## **PARECER DA COMISSÃO DE AVALIAÇÃO**

**Conjunto Residencial “Monte Abraão”**

**Processo de AIA nº 822/2010**

**Planta 2 – Área Urbanizável e Área  
Remanescente**

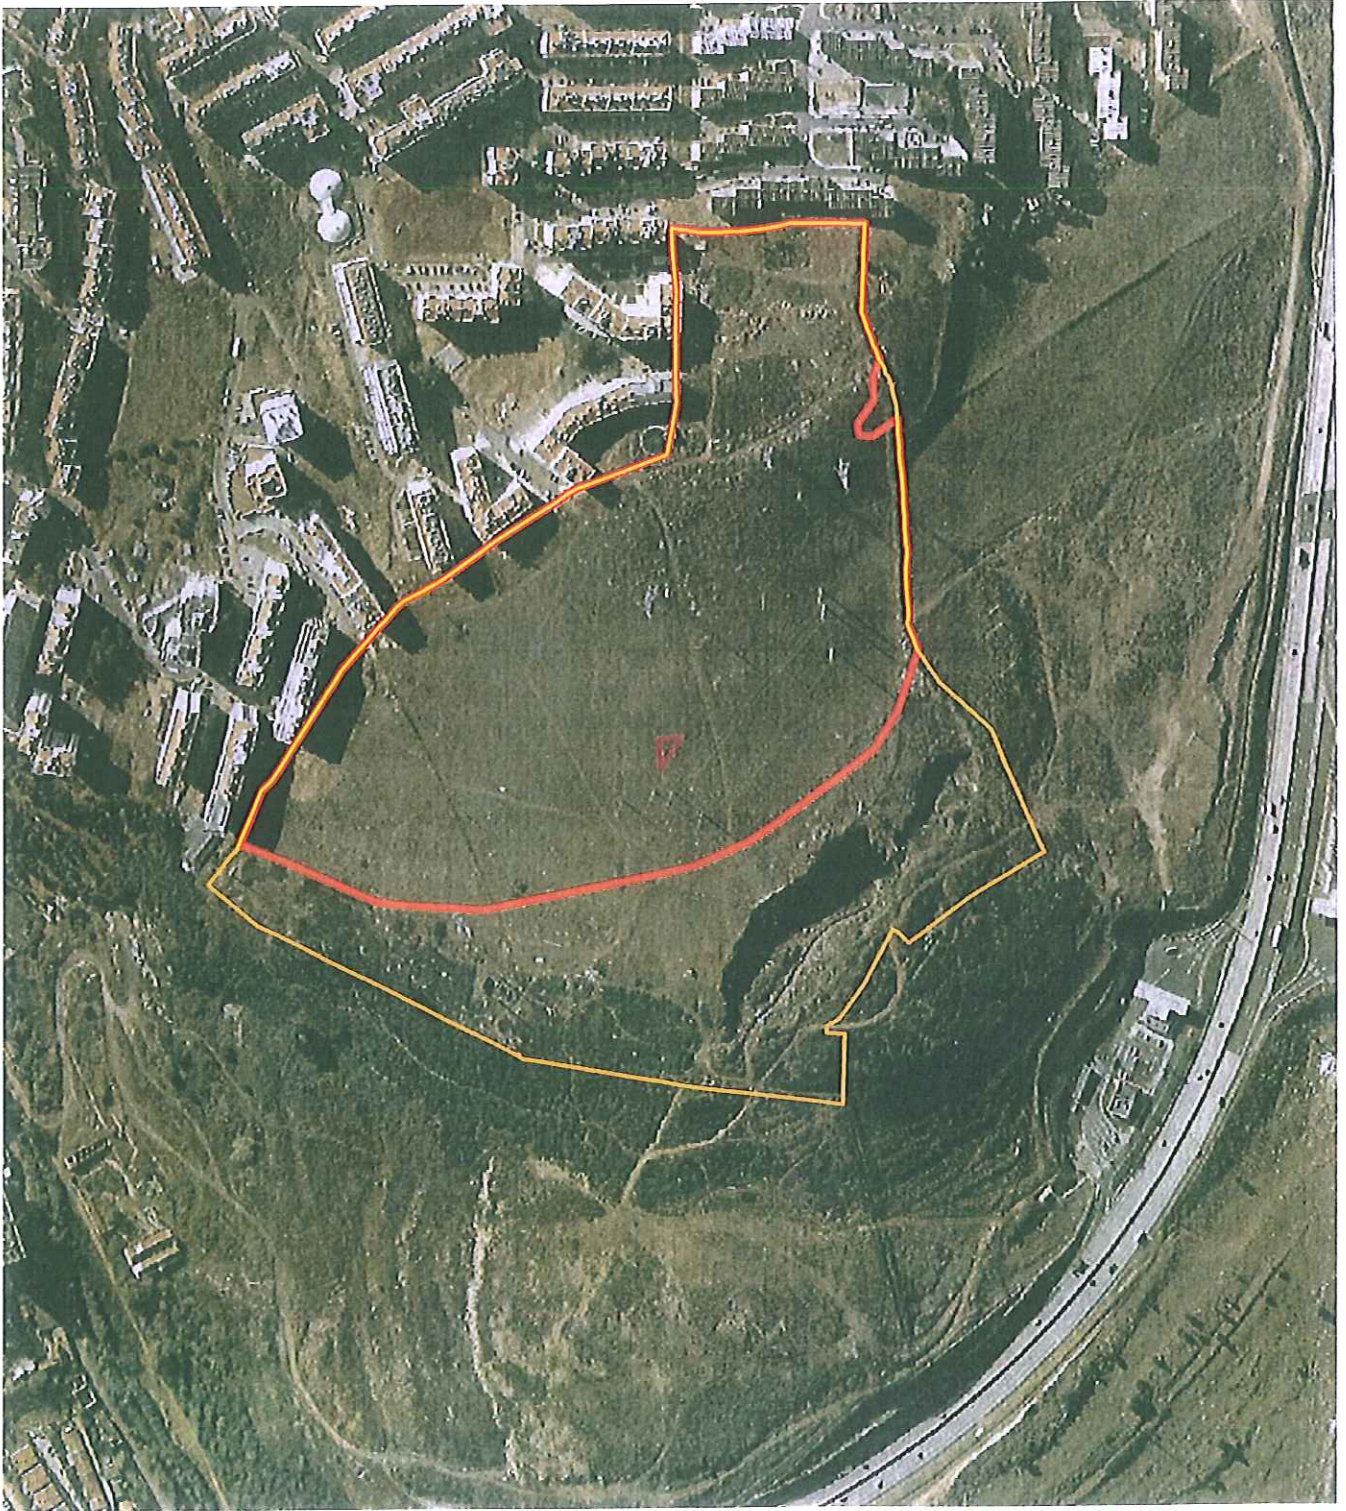
Nos cerca de 11,4 ha, conforme se pode verificar na planta 2 do Anexo I, vão ser constituídos 13 lotes residenciais, de seis e sete pisos, com duas a três caves para estacionamento e arrumos e por 8 lotes de uso misto (comércio/serviços).
